Keuringsverslag van een elektrische laagspanning- en zeer lage spanningsinstallatie

NIET CONFORM

Datum keuring: 26/07/2023

Straatnaam	De Costerstraat
Huisnummer	11
Busnummer	-
Postcode	3150
Gemeente	Haacht
Land	België

Afbeelding schakel- en verdeelbord:

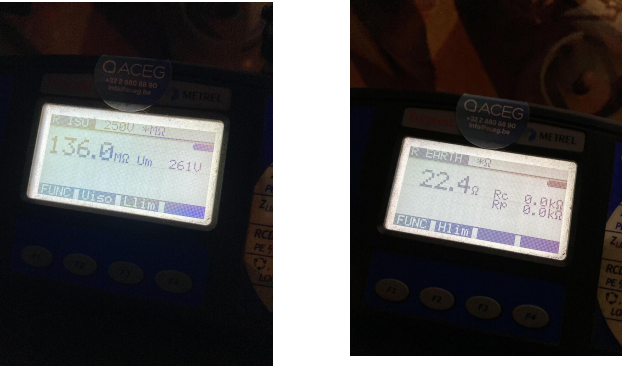
- I1.01 Eéndraadschema van de installatie is te voorzien en/of te vervolledigen. (Boek 1 Afdeling 2.12 - 2.13 en 3.1.2 en 9.1.2)
- I1.02 Situatieschema van de installatie is te voorzien en/of te vervolledigen. (Boek 1 Afdeling 2.12 - 2.13 en 3.1.2 en 9.1.2)

- I2.02 De continuïteit van equipotentiaal en/of beschermingsgeleiders zijn niet gewaarborgd. (Boek 1 Onderafdeling 5.3.5.3.G. en 5.4.3.5)
- I5.10 Niet gebruikte invoeringen van het verdeelbord zijn niet correct of onvoldoende afgedicht. (Boek 1 Afdeling 5.1.4. en 4.2.2.3.)

- I8.07 Leidingen zijn te bevestigen met aangepaste bevestigingsmiddelen. (Boek 1 Onderafdeling 5.2.2. en 5.2.9.)
- I8.08 De geleiders van het type VOB moeten in daarvoor bestemde buizen, kabelgoten geïnstalleerd worden. (Boek 1 Onderafdeling 5.2.9.3. en 5.2.9.6.)

- I8.17 De niet-gebruikte leidingen verwijderen of aan de uiteinden te isoleren.
- I9.02 Schakelaar, contactdoos of aftakdoos herschikken en opnieuw bevestigen. (Boek 1 Onderafdeling 1.4.1.3.)

- I9.13 Toestellen zonder bodem moeten bevestigd worden op aangepaste montageplaten. (Boek 1 Afdeling 5.1.4. en 5.3.5.2. en 5.3.5.4.)
- nota/note 27 Het EAN-nummer kon ons niet meegedeeld worden tijdens onze rondgang.
